**AVIS RELATIF À LA PROTECTION
CONTRE LES EVENTUELS EFFETS NOCIFS ET NUISANCES
PROVOQUÉS PAR LES RAYONNEMENTS NON IONISANTS
GÉNÉRÉS PAR DES ANTENNES ÉMETTRICES STATIONNAIRES**

Commune : OUPEYE - Exploitant : TELENET GROUP

Référence exploitant : LG2378B

Rapport n° 2897 / 2023

Figure 1 : Vue en plan des lieux de séjour et des points de contrôle

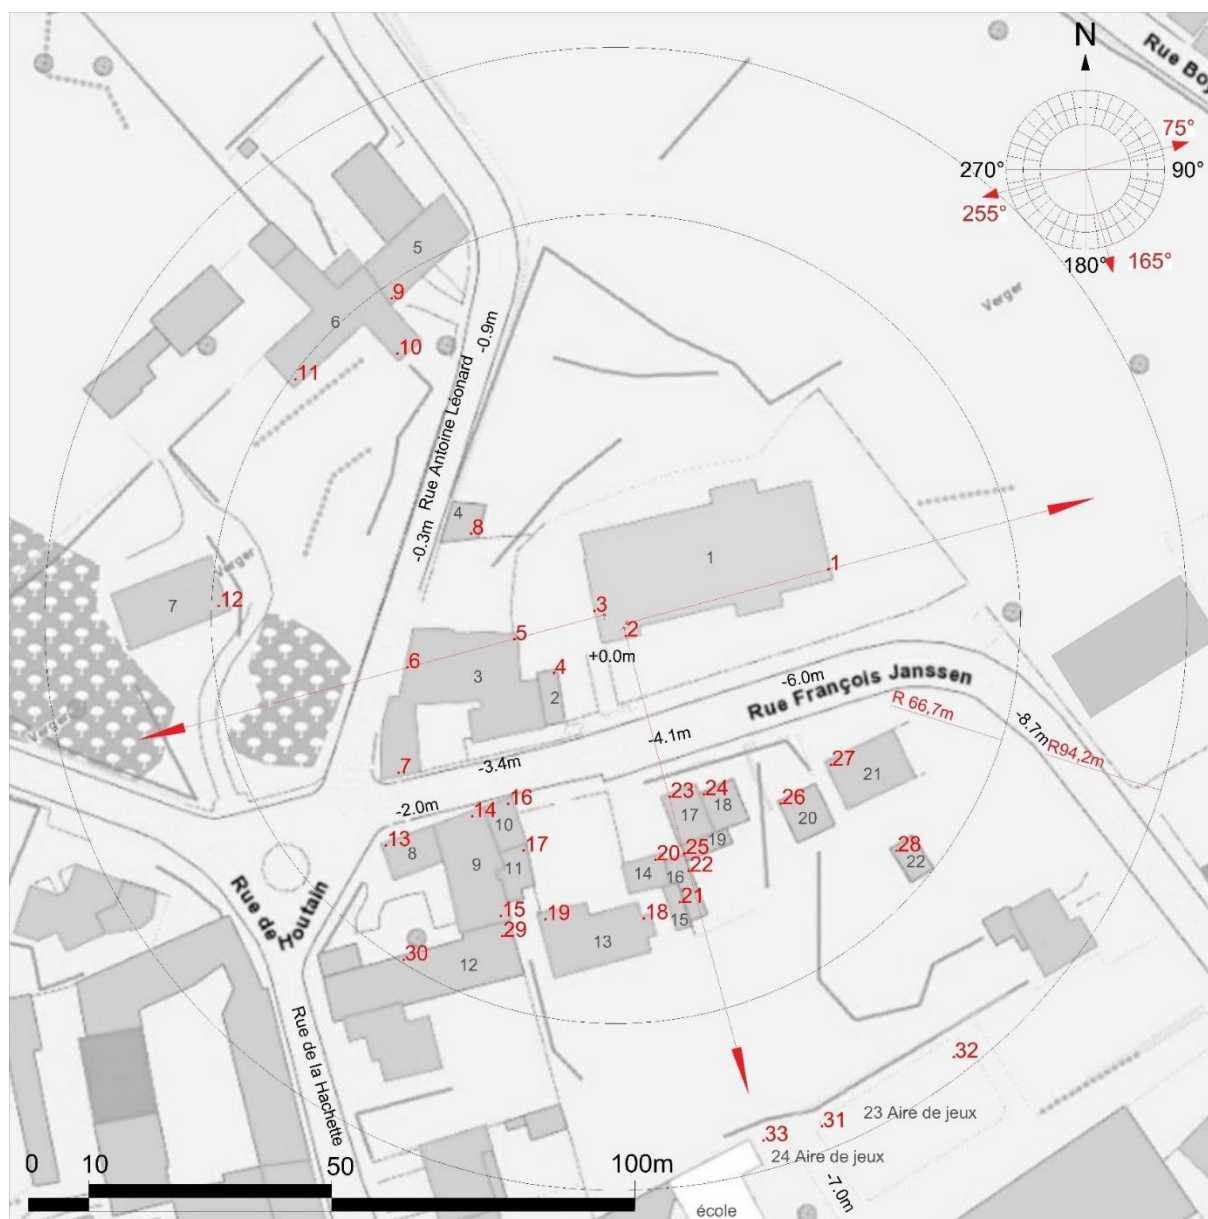
- le numéro du point de contrôle repris sur un des plans de la figure 1;
- le numéro du LS dans lequel se trouve le point de contrôle de la 1^{ère} colonne ;
- l'atténuation d'obstacle prise en compte pour le calcul de l'indice d'exposition dans le LS ;
- le résultat du calcul de l'indice d'exposition.

N° point de contrôle	LS	Atténuation (dB)	Indice d'exposition relatif à la limite par installation IE_i
6	3	3,0	0,906
18	13	3,0	0,804
7	3	3,0	0,787
33	24	0,0	0,752
31	23	0,0	0,745
13	8	3,0	0,710
12	7	3,0	0,702
32	23	0,0	0,558
19	13	3,0	0,528
15	9	3,0	0,458
30	12	3,0	0,248
14	9	3,0	0,181
29	12	3,0	0,152
11	6	3,0	0,131
10	6	3,0	0,096
5	3	3,0	0,092
9	5	3,0	0,065
16	10	3,0	0,046
24	18	3,0	0,028
25	19	3,0	0,025
20	14	3,0	0,024
17	11	3,0	0,022
1	1	3,0	0,021
22	16	3,0	0,017
8	4	3,0	0,015
21	15	3,0	0,014
26	20	3,0	0,014
27	21	3,0	0,010
23	17	3,0	0,008
28	22	3,0	0,008
4	2	3,0	0,005
2	1	3,0	0,002
3	1	3,0	0,001

Figure 2 : Vue en plan des installations d'antennes dans un rayon de 300 mètres autour de l'installation faisant l'objet de la demande d'avis

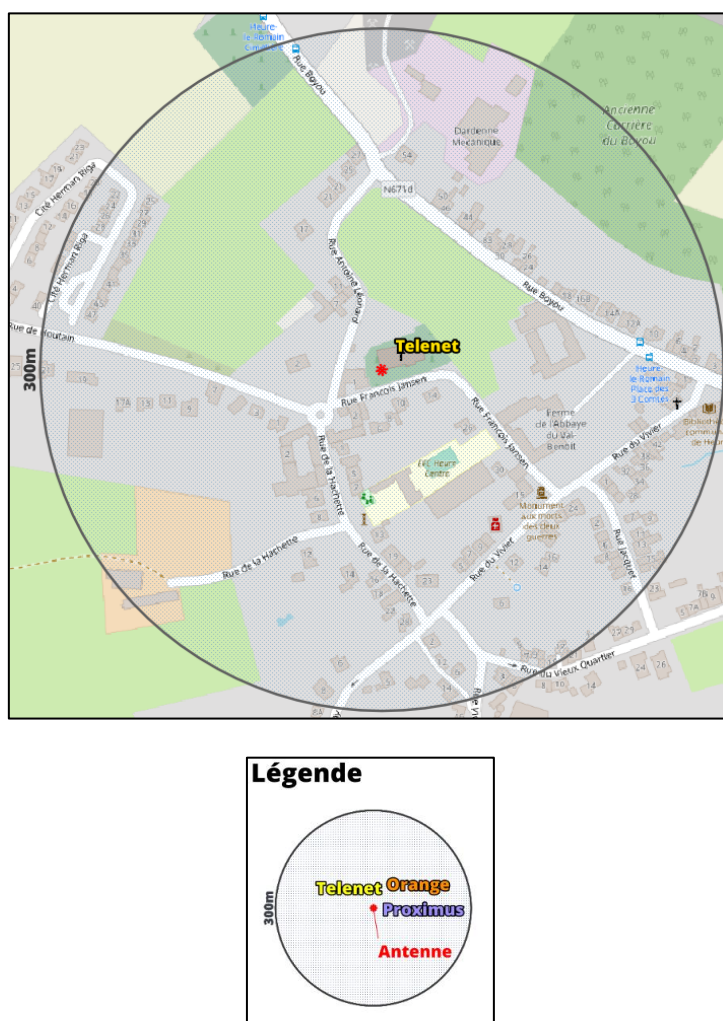
Compte tenu du nombre d'installations localisées dans la figure 2, il apparaît que l'intensité du rayonnement électromagnétique généré, dans les lieux de séjour situés à proximité de l'installation référencée dans le paragraphe 2, par l'ensemble des antennes émettrices stationnaires de l'ensemble des exploitants du même site d'antennes émettrices stationnaires respecte la limite fixée à l'article 4, § 2 du décret.
